DETERMINAZIONE DEL DIRIGENTE SERVIZIO VIA/VINCA 17 aprile 2025, n. 177

IDVIA 860 - Procedimento di Verifica di Ottemperanza ex art.28 del D.lgs. n.152/2006 delle prescrizioni impartite con Determinazione Dirigenziale n. 337 del 29.07.2021 della Sezione Autorizzazioni Ambientali della Regione Puglia - Impianto finalizzato al trattamento e recupero di rifiuti da spazzamento stradale sito in agro di Molfetta, Località strada vicinale Coda di Volpe". Proponente: AGER Puglia

SEDE**Parere espresso nella seduta del 10/04/2025**

Oggetto: Impianto finalizzato al trattamento e recupero di rifiuti da spazzamento stradale sito in agro di Molfetta, Località strada vicinale Coda di Volpe Fg 32 p.lle 21, 45, 46, 47, 206, 208, 209, 223"

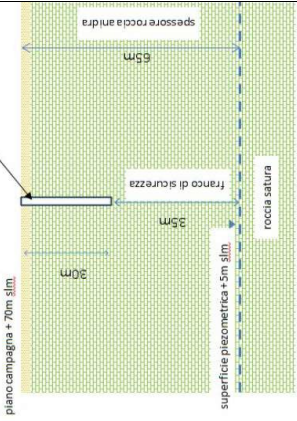
2) Siano attuate tutte le misure di monitoraggio riportate nel documento progettuale PMA_rev01_Piano di monitoraggio Ambientale.	Nel progetto esecutivo sono state attuate tutte le misure di monitoraggio riportate nell'elaborato <i>PMA_rev01_Piano di monitoraggio Ambientale</i>. R.14 Piano di monitoraggio e controllo ambientale EG.12.1 Planimetria punti di monitoraggio e controllo ambientale	Si rilevano alcune incongruenze tra quanto riportato nell'elaborato: "R.14 Piano di monitoraggio e controllo ambientale" e le misure di monitoraggio ambientale previste nella documentazione progettuale (PMA_rev02_Piano di Monitoraggio Ambientale). Solo a titolo di esempio, non esaustivo, si riportano alcune delle sopracitate incongruenze: a) relativamente al monitoraggio del rumore, non è prevista la campagna della durata di almeno 7 giorni da condursi con cadenza semestrale in fase di esercizio e per i primi due anni di attività; b) per quanto riguarda il monitoraggio delle acque meteoriche, a pagina 54 dell'elaborato "PMA_rev02_Piano di Monitoraggio Ambientale" è previsto il monitoraggio mensile del refluo presente nelle vasche VS-P, V2, V5 e V1, con punto di prelievo nella vasca V1a immediatamente a monte dello scarico nel pozzo disperdente. Tale monitoraggio non è menzionato nell'elaborato "R.14 Piano di monitoraggio e controllo ambientale" sebbene tale punto di prelievo sia

riportato nella planimetria “EG(1).12.1_Planimetria monitoraggio e controllo ambientale.pdf; c) relativamente alle misure di mitigazione da adottare in fase di cantiere, rispetto a quanto riportato alle pagine 15-16 dell’elaborato “PMA_rev02_Piano di Monitoraggio Ambientale”, nel progetto esecutivo non sono contemplate misure quali ad esempio: la limitazione della velocità dei mezzi operanti in cantiere, il ricoprimento dei cumuli di terre e rocce da scavo stoccati con teli in HDPE ancorati ai cumuli stessi, l’utilizzo di recinzioni di cantiere microforate atte ad impedire la diffusione delle polveri all’esterno delle aree di cantiere. Pertanto, risulta NON OTTEMPERATA la condizione ambientale.
--	--	---
